**Institut d'Aménagement de la Vilaine
Prise d'eau du Drézet**

*Délimitation des périmètres de
protection de la prise d'eau dans la Vilaine
et des servitudes attachées aux périmètres*

**Avis de l'hydrogéologue agréé P. Balé en
Matière d'Eau et d'Hygiène Publique
pour le département du
Morbihan**

Objet : avis concernant la révision des périmètres de protection pour l'Institut d'Aménagement de la Vilaine

Fig. 2 : les périmètres de protection actuels de la prise d'eau du Drézet

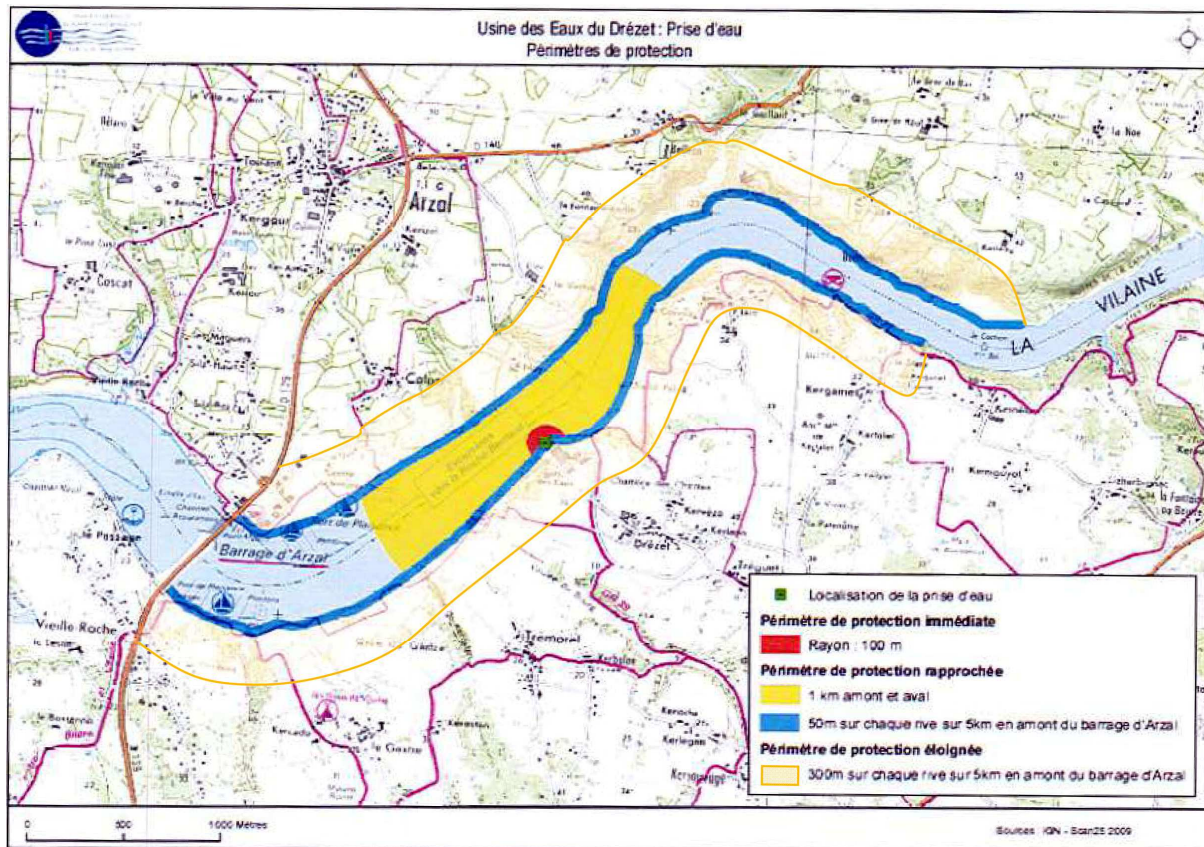
Les périmètres de protection mis en place à cette époque comprenaient (*fig. 2*) :

- Un périmètre de protection immédiate délimité par un cercle de 100 m de diamètre autour de la tour de prise. La circulation sur ce secteur y est interdite.

- Un périmètre de protection rapprochée comprenant une partie terrestre et fluviale :
 - Partie terrestre : une bande de 50 m de largeur mesurée à partir de la côte maximale du plan d'eau, étendue sur 5 km en amont du barrage d'Arzal. C'est une zone non aedificandi.

- Partie fluviale : le tronçon de la vilaine compris entre 1 km en amont et 1 km en aval de la prise d'eau. Dans ce secteur, il est interdit de stationner ou de procéder à des transbordements de carburants, vidanges ou délestages.

- Un périmètre de protection éloignée, qui comprend une bande de 300 m de largeur dans la prolongation du précédent ; il n'y pas d'interdictions réglementaires dans un périmètre de protection éloignée mais uniquement des réglementations ou des préconisations. Il est précisé que toutes les activités pouvant avoir une incidence sur la qualité des eaux de la Vilaine y sont réglementées.

Suite à une inspection de l'ARS du Morbihan, dans le cadre de sa mission de contrôle en janvier 2013, cette dernière a demandé une révision des périmètres de protection, au regard d'une part des nouvelles activités potentiellement polluantes

fig. 6a : proposition de périmètres de protection sur fond topographique IGN

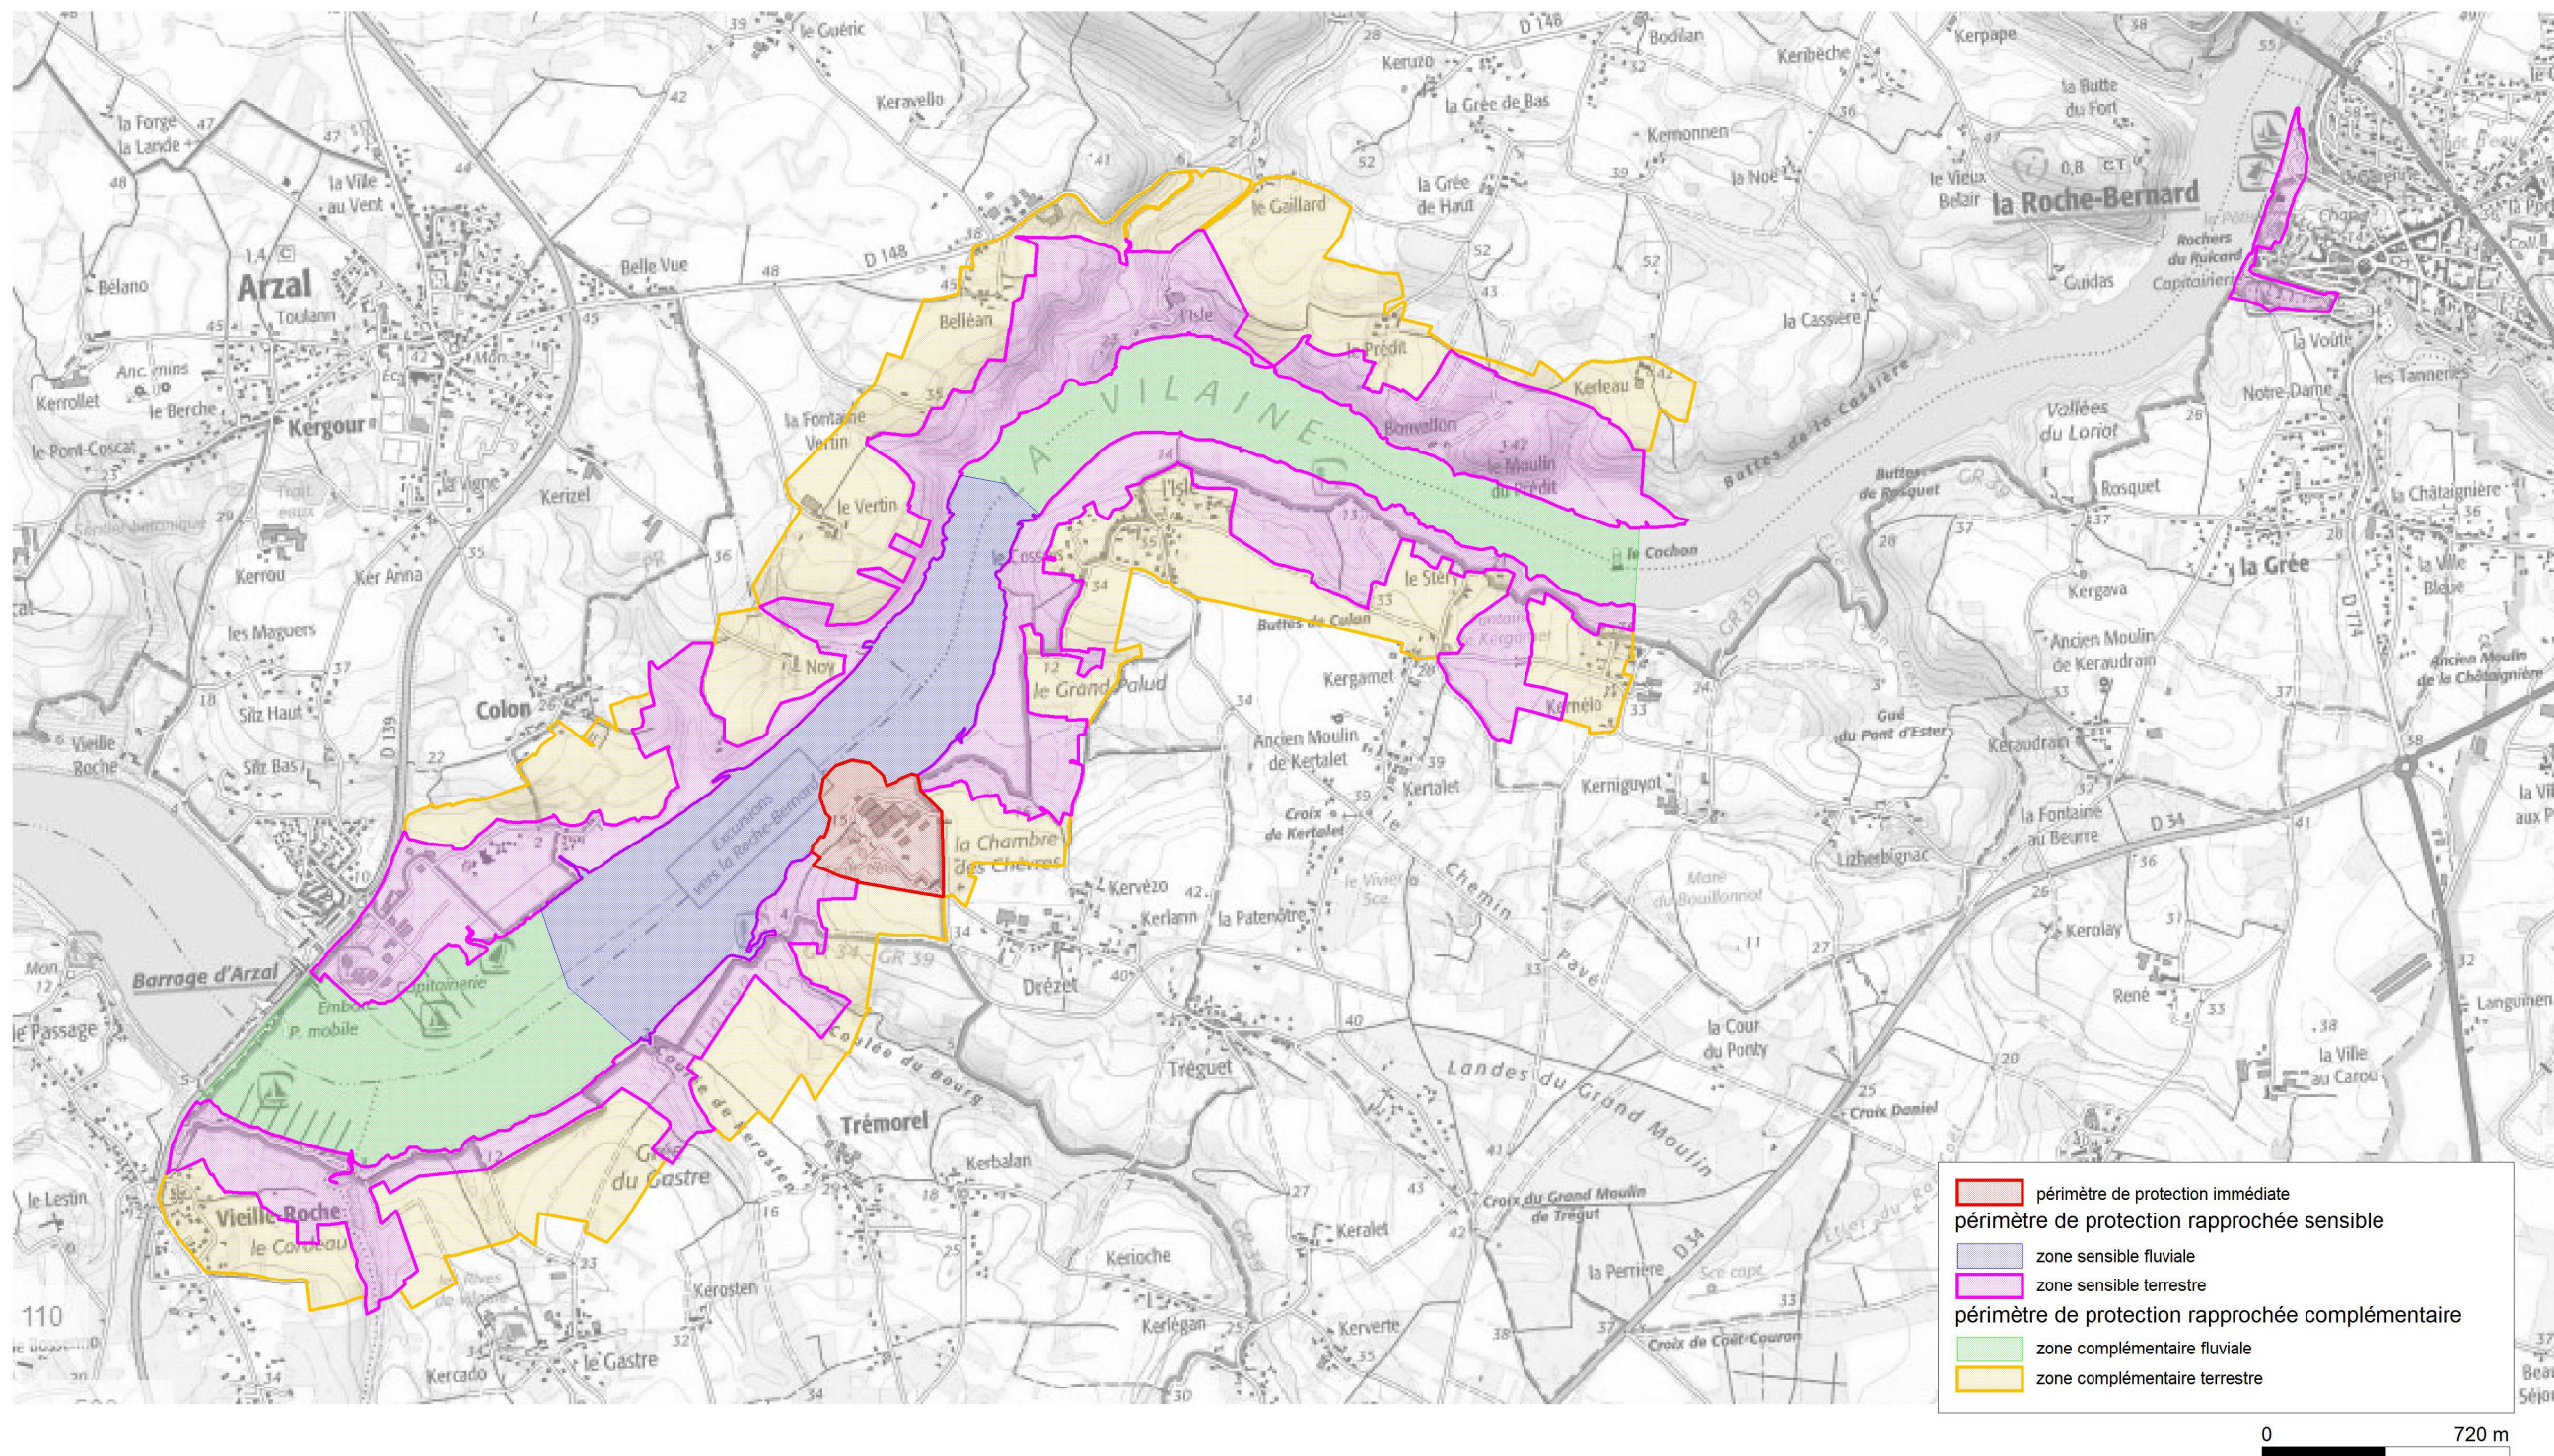
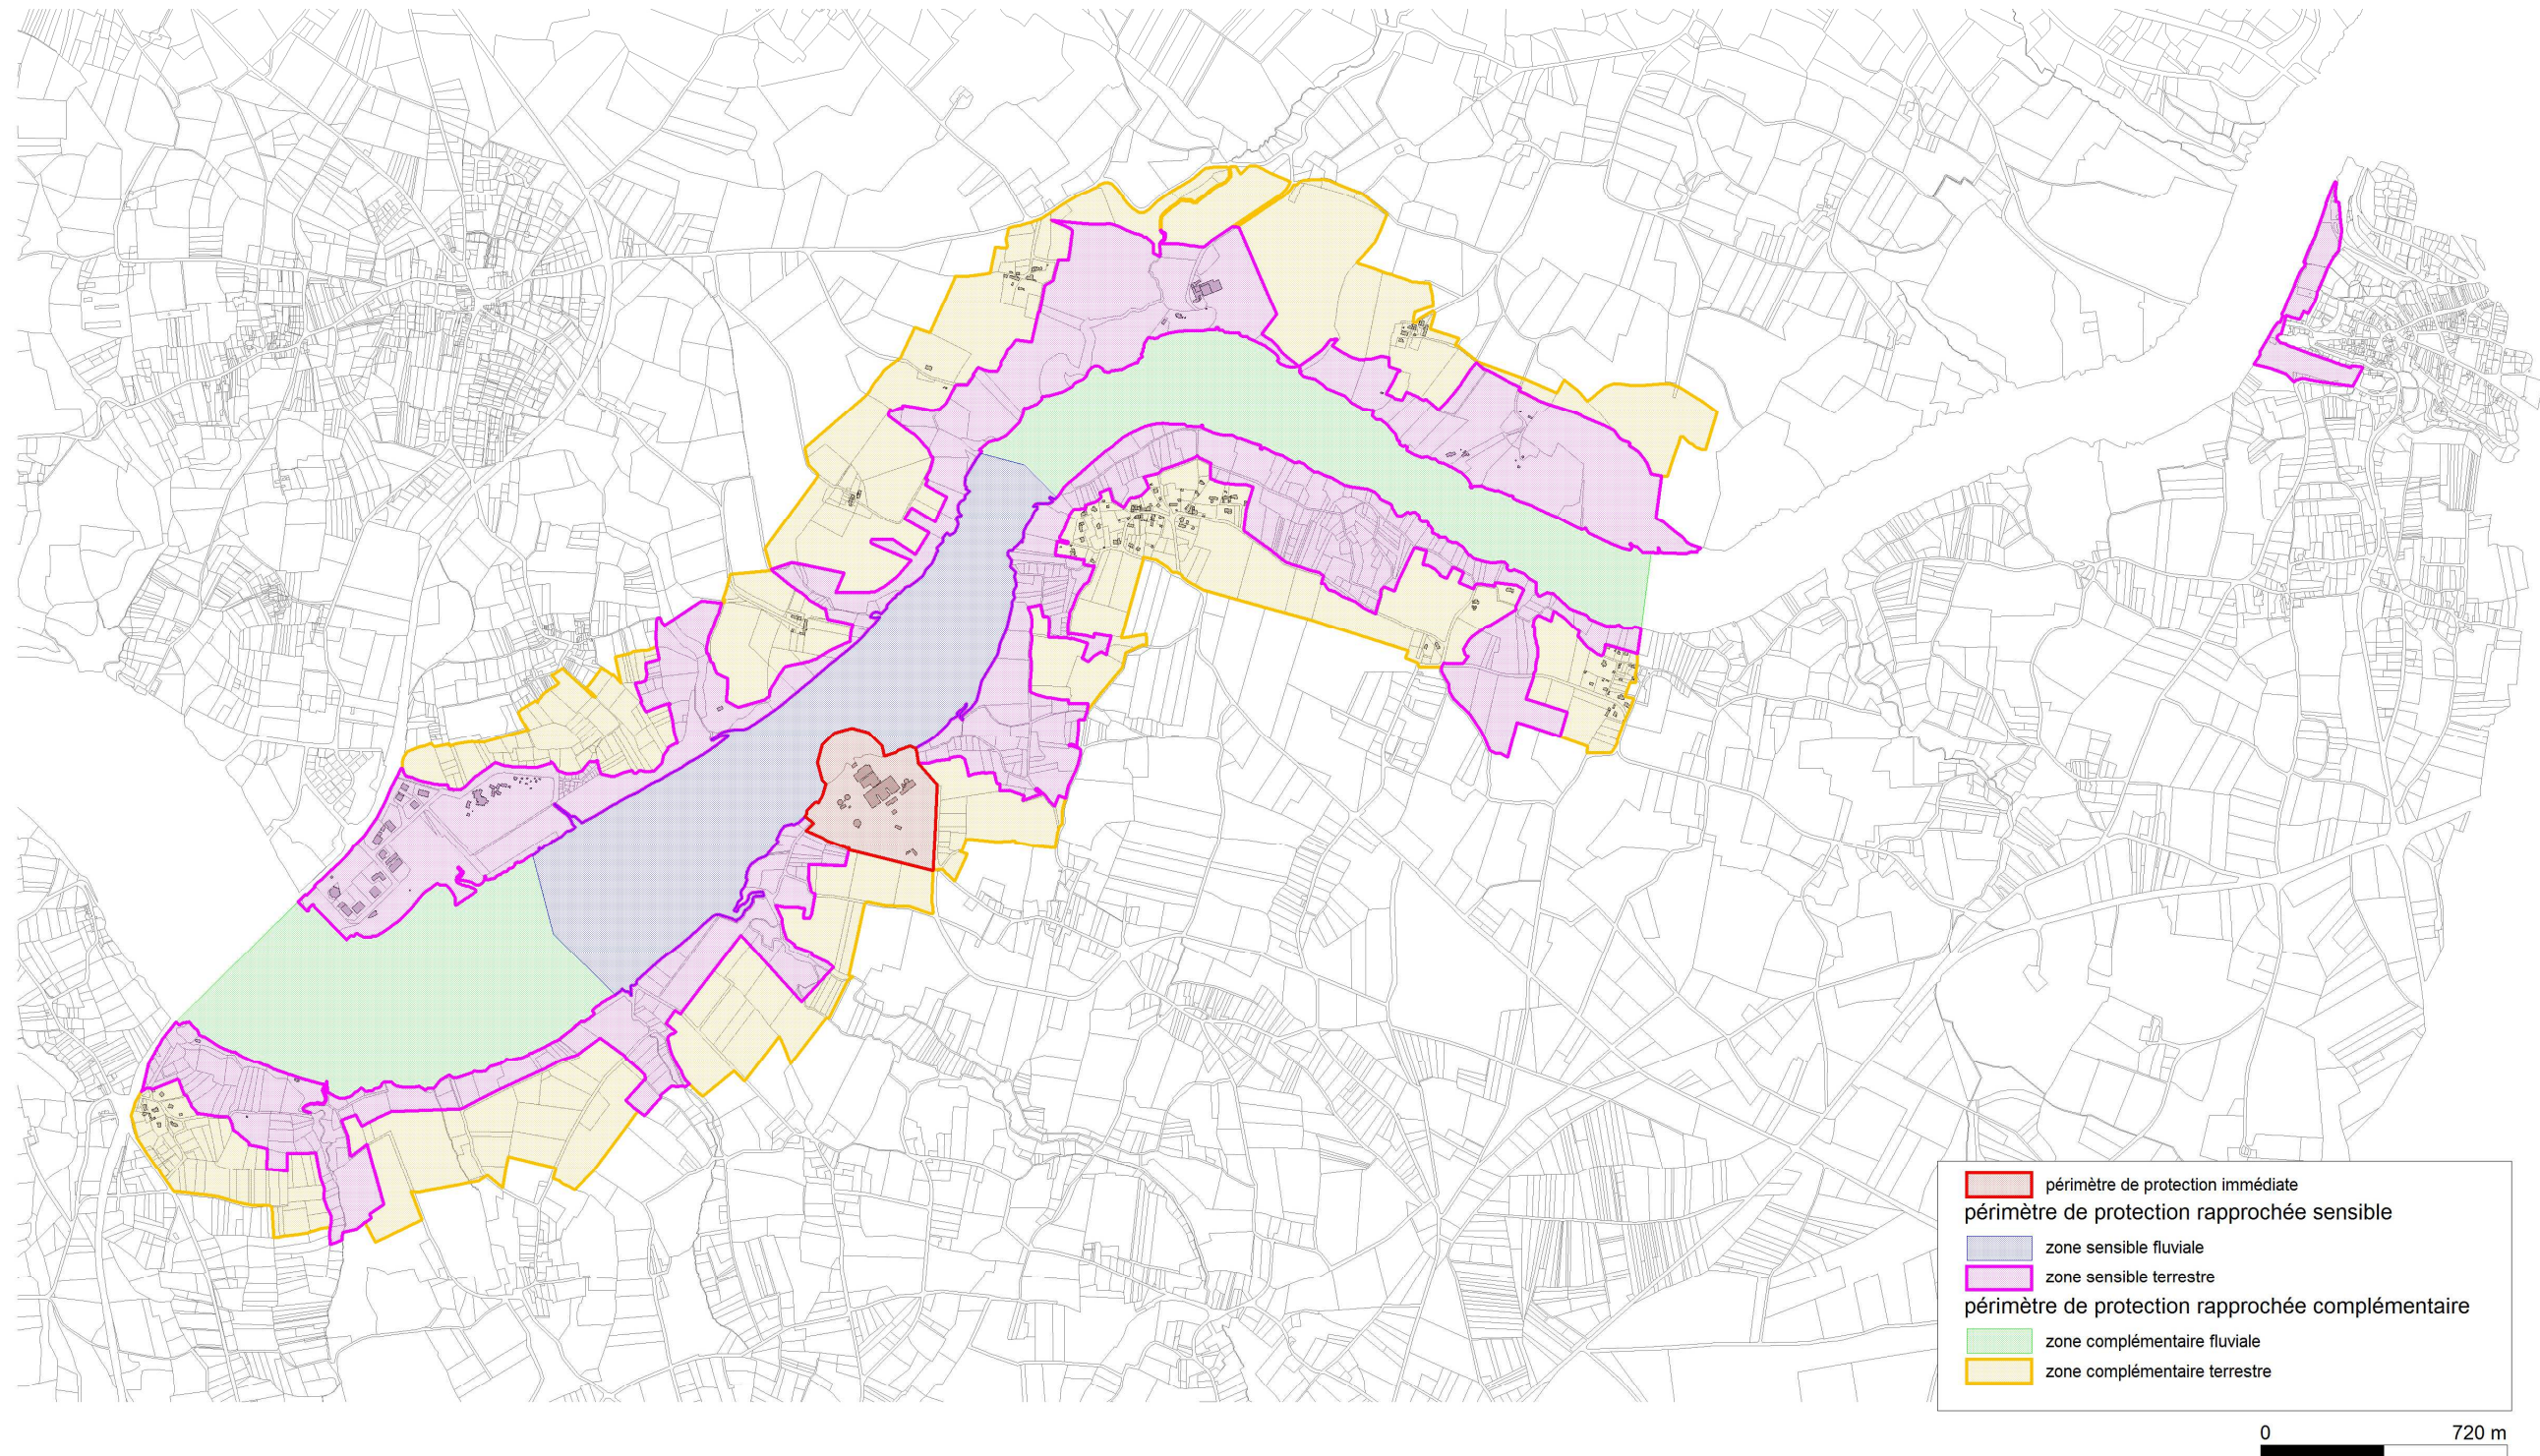
Il est proposé deux périmètres de protection (**fig. 6a et 6b**) : un périmètre de protection immédiate et un périmètre de protection rapprochée, scindé en une zone sensible à contraintes renforcées et une zone complémentaire aux contraintes allégées.

- ✓ Périmètre de protection immédiate (≈ 0,95 ha) : il est identique à celui de 1970 et délimité au niveau de la rivière par une zone de 100 m de diamètre autour de la tour de prise d'eau et des berges de l'usine. Il est matérialisé par une ligne de bouées (existante) et par la pose de balises de signalisation (amont-aval) indiquant l'interdiction de pénétrer dans ce secteur de protection d'une ressource destinée à la production d'eau potable. À terre, il comprend l'ensemble de l'enceinte de l'usine (parcelle ZH 271) totalement clôturée jusqu'à la fosse de prise d'eau.

✓ Périmètre de protection rapprochée ($\approx 549,3$ ha) :

- *Zone sensible* ($\approx 255,7$ ha) : elle comprend deux secteurs, le secteur fluvial et le secteur terrestre.
 - Secteur fluvial ($\approx 63,5$ ha) : 1 km en amont et en aval de la prise d'eau.

- Secteur terrestre ($\approx 192,2$) : une bande de 50 m en moyenne sur 3 km de long en amont et en aval (basée sur les 2 heures de temps de transfert depuis un point potentiel de pollution) depuis les berges de hautes eaux en secteur rural (adaptée aux contours parcellaires), et en secteur portuaire l'ensemble des activités du port d'Arzal-Camoël et celles du port de la Roche-Bernard qui forment un périmètre satellite, dissocié à environ 2 km en amont du périmètre sensible précédent mais justifié par le risque engendré par ses activités.

- *Zone complémentaire* (293,6 ha) : elle comprend également deux secteurs, le secteur fluvial et le secteur terrestre.
 - Secteur fluvial ($\approx 95,1$ ha) : 2 km en amont et en aval en prolongation de part et d'autre de la zone sensible, ce qui correspond au temps de transfert moyen de 2 heures en hautes eaux.

- Secteur terrestre ($\approx 198,5$ ha) : extension de la zone sensible sur environ 300 m des berges de hautes eaux (ou 250 m des limites de la zone sensible), jusqu'au barrage d'Arzal en aval et jusqu'à 3 km en amont de la prise d'eau.

✓ Périmètre de protection éloignée : il n'est pas proposé de périmètre de protection éloignée au regard du faible intérêt dans un tel contexte.
